Situasjonskart over  
 DEL AV NATLANDSVEIEN NR. 91<sup>X</sup> OG  
 DEL AV LANDÅSVEIEN NR. 101<sup>X</sup>, TOMT H.  
 M. 1:500 Ekv. 0,5 m.  
 Kartref: S.O.83<sup>III</sup> - S.O.83<sup>IV</sup>.

Det skal oppføres et våningshus.  
 Nødvedig terrassering av tomten må inntegnes av anmelderen.  
 Husets utvendige mål må påskrives.  
 Kotehøyde for overkant kjellarmur er **83.50** meter (utfyllss av anmelderen).  
 Rekvirert av: herr rådmannen for 4. avdeling v/sskr. Kjeldner.

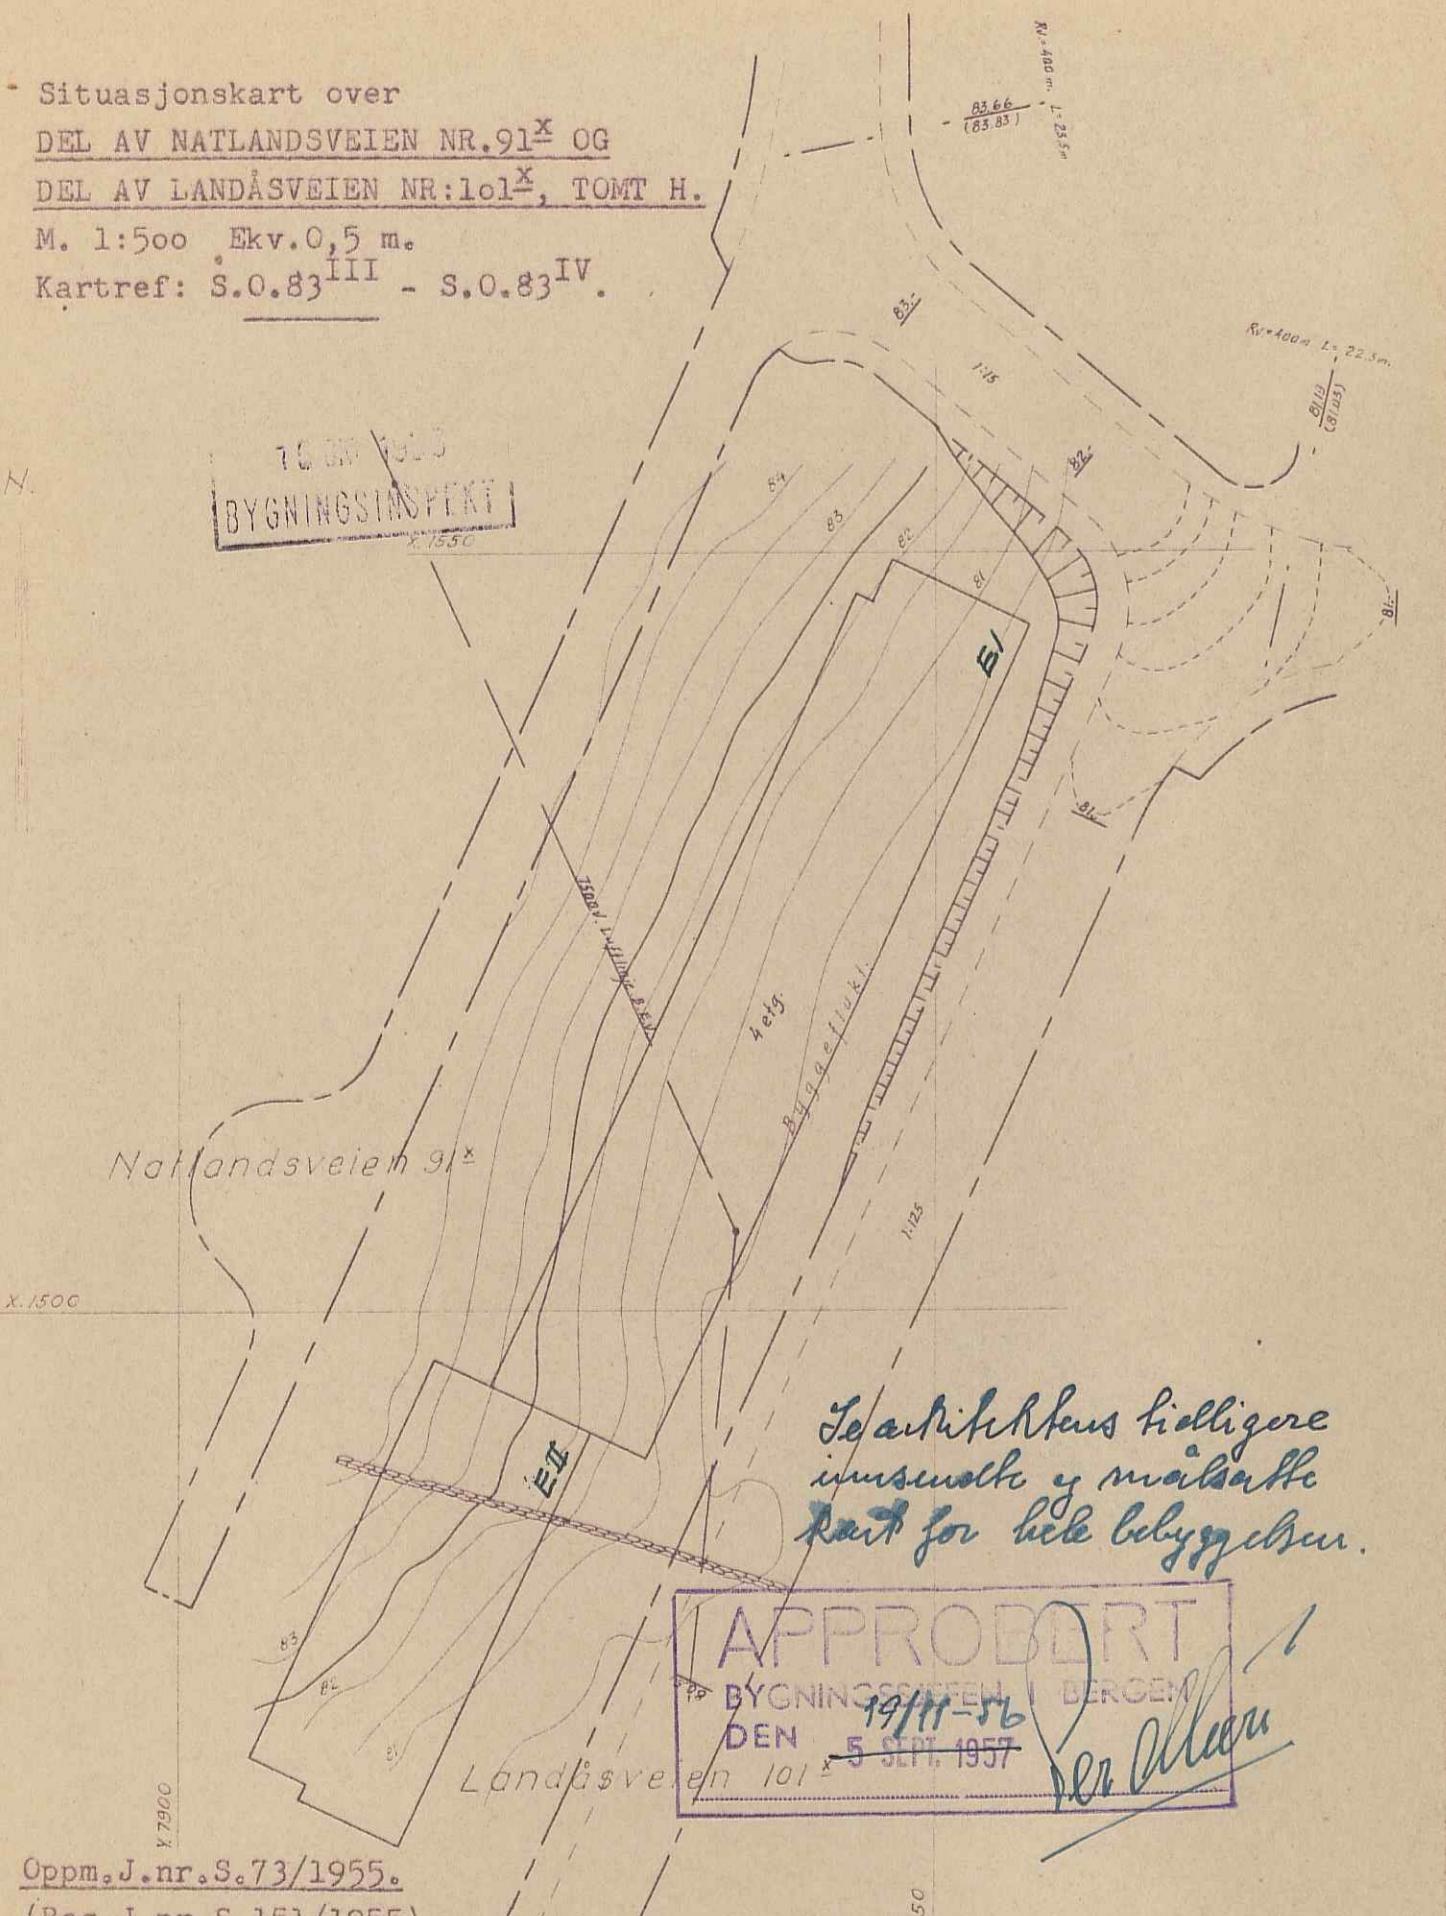
- 11 Veisjefen har i sin påtegning av 20/9 d.å anført:  
 "Regulerte høyder for de offentlige veier langs nord- og østsiden av tomten er innlagt på kartet.  
 Veien vil bli bygget med jordskråning inn over tomten.  
 Skal eiendommen innhegnes mot offentlig vei må gjørde settes på en av byggherren oppført støpt kant med topp minst 10 cm. over regulert veihøyde.  
 Opparbeidelss av den private vei på vestsiden av husene med avkjørsel, må utføres etter nærmere avtale med veivesenet. Overflatevann fra tomten og veien må ikke ledes ut i offentlig vei.  
 Reparasjon etter gravning i offentlig vei vil bli å utføre av veivesenet for byggherrrens regning."

- 12 Vannverksjefen har i sin påtegning av 19/9 d.å. anført:  
 "Vanntilførsel og kloakkavløp for det prosj. bygg kan ordnes ved tilknytning til prosj. ledninger i forbinnelse med utbygging av Padde myrsrådet.  
 Bortledning av evt. bekker og overflatevann må skje etter planer godkjent av vann- og kloakkvesenet.  
 Intet utslagssted med direkte avløp til off. kloakk må ligge lavers enn 60 cm. over topp av off. kloakk i forgrunnpunktet."

- 13 Lysverkene har i sin påtegning av 13/9 d.å. anført:  
 "Vårt ledningsnett er inntegnet. För bygging på tomten tar til, må luftnettet omlegges etter nærmere konferanse."

"Intet å bemerke."
